# Vysvětlení zadávací dokumentace číslo 12

<b>Název veřejné zakázky</b>	Rekonstrukce ČOV za provozu a dostavba - Zhotovitel
<b>Druh veřejné zakázky</b>	podlimitní veřejná zakázka na stavební práce, zjednodušené podlimitní zadávací řízení podle zákona č. 134/2016 Sb., o zadávání veřejných zakázek v platném znění.

### Dotazy k ocenění rozpočtu ČOV Květnice na cílový stav 4 500 EO

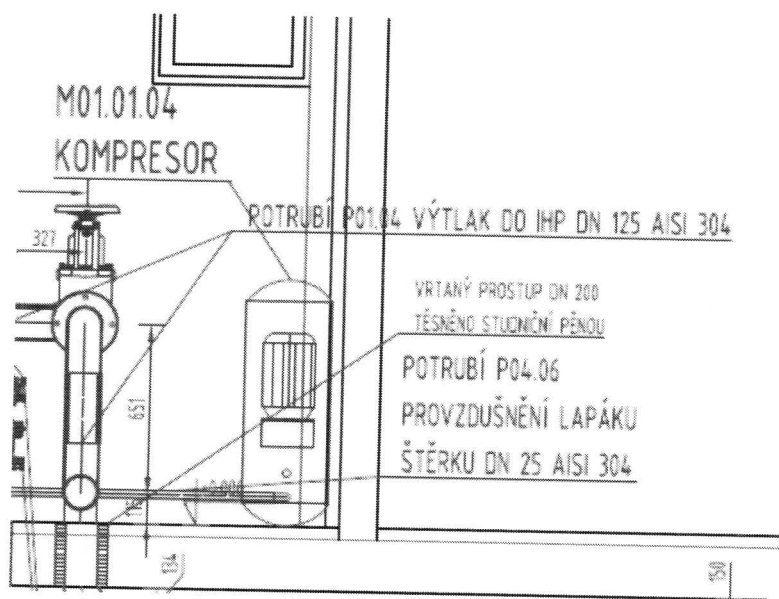
16. Ve VV chybí specifikace následující položky:

15	K	R3501002a	Kompresor pro drapák štěrku a písku	kus	1,000
----	---	-----------	-------------------------------------	-----	-------

V technické zprávě je uvedena následující specifikace:

Kompresor M01.01.04  $P = 2,5 \text{ kW}$   
 $Q = 200 \text{ l/min}$   
230 V, 50 Hz  
počet: 1 ks

V dispozičním výkrese je zakreslen kompresor s tlakovou nádobou – viz níže:

Dotaz: Žádáme upřesnit specifikaci kompresoru.

Odpověď na dotaz č.16

Zde ať každý uchazeč ocení výkaz výměr uvedenou položku:

V technické zprávě je uvedena požadovaná specifikace:

Kompresor M01.01.04 P = 2,5 kW

Q = 200 l/min

230 V, 50 Hz

počet: 1 ks

Dle požadavku tazatele doplňuji technickou specifikaci nad rámec ZD

Druh kompresoru	olejový
Napájení	230 V/1 f
Příkon (W)	2500
Max. nasávané množství (l/min)	350
Max. dodávané množství (l/min)	200
Maximální tlak (bar)	10
Objem tlakové nádoby (l)	50
Manometr	2
Tlakový spínač	ANO
